汎用インバータオプション正弦波フィルタMT-BSC部品変更のお知らせ

- ・MT-BSC-90K

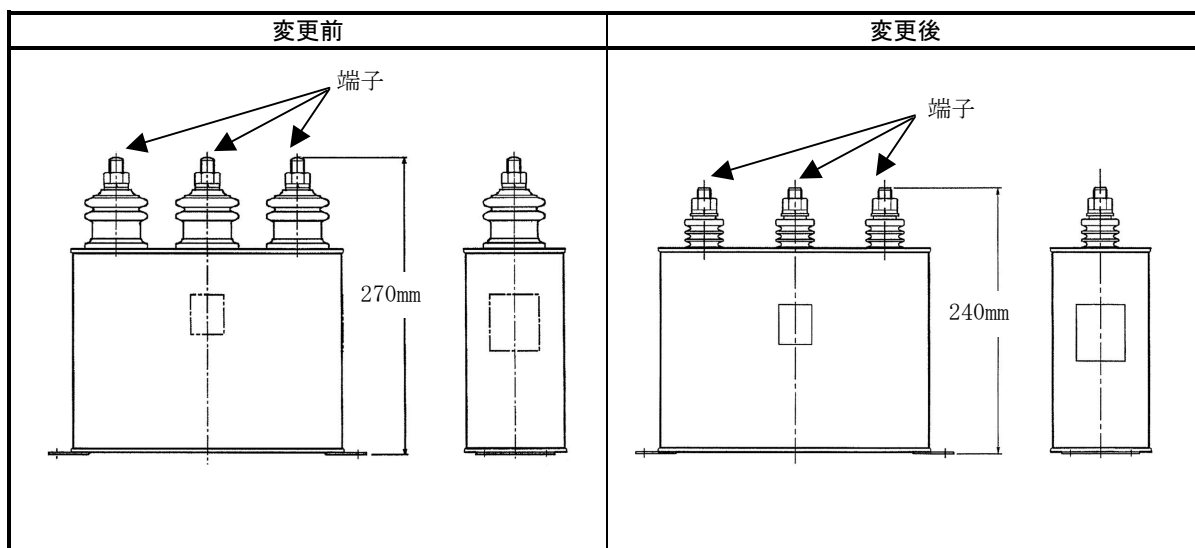
- ・端子部品の変更により製品高さが低くなります。(270mm→240mm)

※ 端子ネジサイズは変更ありません。(M12)
